Geachte mevrouw Van Veldhoven,
Hierbij ontvangt u mijn reactie op de internetconsultatie met betrekking tot de "Beleidsnota aansluitroutes Lelystad Airport en de daarbij behorende detailkaarten, versie 5 oktober 2017".

Fig 1 Factsheet Min I&M mei 2017

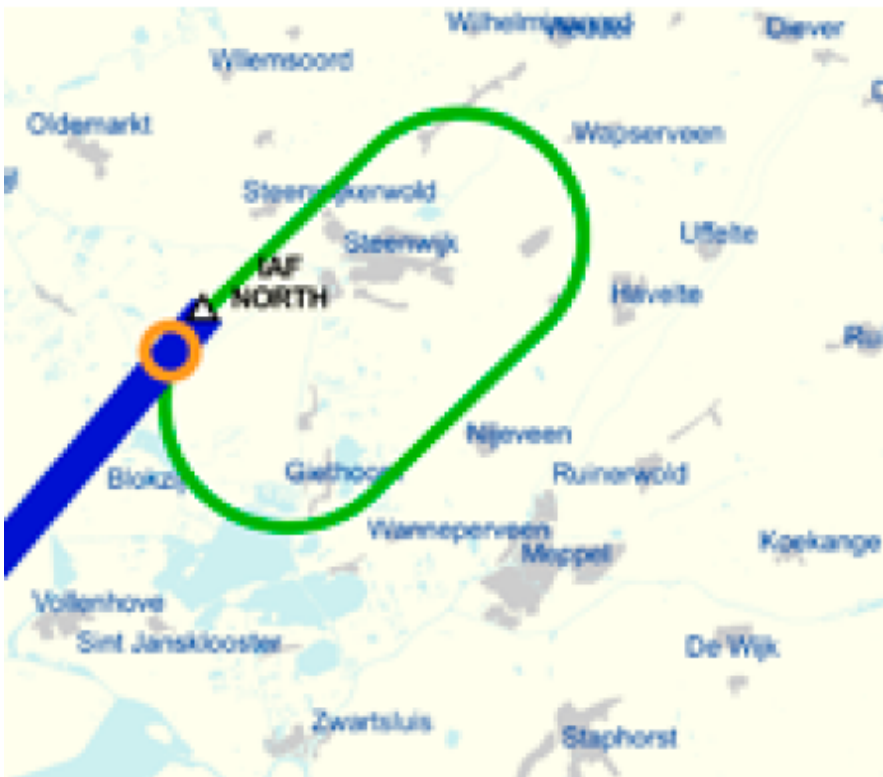
2. Maar tóch een poging gewaagd: Al eerder, maar naar mijn weten de laatste keer in het voorjaar van 2017, heeft u kaarten van de aanvliegeroutes gepresenteerd (Zie figuur 1. Bron: Factsheet Lelystad Airport, Toekomstige vliegroutes Lelystad Airport, Min.van I&M, mei 2017) met ligging van de aansluitroutes en wachtgebieden. Per startdatum van de huidige internetconsultatie blijken deze routes op onderdelen toch weer gewijzigd tov de versies van mei 2017 (zie figuur 2). Bijvoorbeeld de ligging van het wachtgebied Steenwijk is veranderd. De bochtstraal is daar groter geworden en de rotonde is in NO- en O-richting verschoven/uitgebreid. Nu iets minder boven de Wieden aan

de ZW-kant, maar daarentegen dwars over Natura2000 gebied Holtingerveld in het NO. U communiceert verschillende beelden, zonder dit te melden en zonder een verklaring van eventuele redenen van wijziging. Dat is ongewenst. Graag helderheid over wat nu de feitelijke ligging is.

3. En nog één: Als de ligging van het wachtgebied Steenwijk daadwerkelijk is geworden zoals gepresenteerd op kaart bij deze internetconsultatie, dan zijn er ineens veel meer woonkernen recht onder de route komen liggen. In Overijssel zijn dit nu Eesveen, Tuk/Steenwijk, Scheerwolde, Dwarsgracht, Giethoorn en vervolgens in Drenthe Nijeveen, Veendijk, Havelte, Uffelte, Wapserveen, Frederiksoord/Vledder, Nijensleek, om vervolgens weer aan te sluiten bij Eesveen. Maar ook tussen deze woonkernen wonen nog flink wat mensen in het landelijk agrarisch gebied. Daarnaast ligt de route nu ineens middenover Natura2000 gebied Holtingerveld. Een van uw uitgangspunten voor het routeontwerp is: "Woonkernen moeten zo veel mogelijk worden vermeden". Ik vraag u om zelf nog eens te beoordelen of hieraan is voldaan, en dat geobjectiveerd te onderbouwen. En dan niet alleen voor dit wachtgebied, maar voor het hele aansluitrouteontwerp. Ik zie voor wachtgebied Steenwijk verschillende mogelijkheden om de rotonde zodanig te verschuiven dat die boven veel minder woonkernen komt te liggen. Mijn voorstel is dat u dat zelf nader onderzoekt en een betere route ontwerpt. Met een GIS-systeem is dat zoekproces zelfs deels te automatiseren. Ik zie graag uw nieuwe voorstel tegemoet. Als dat niet lukt hoor ik graag waarom niet.
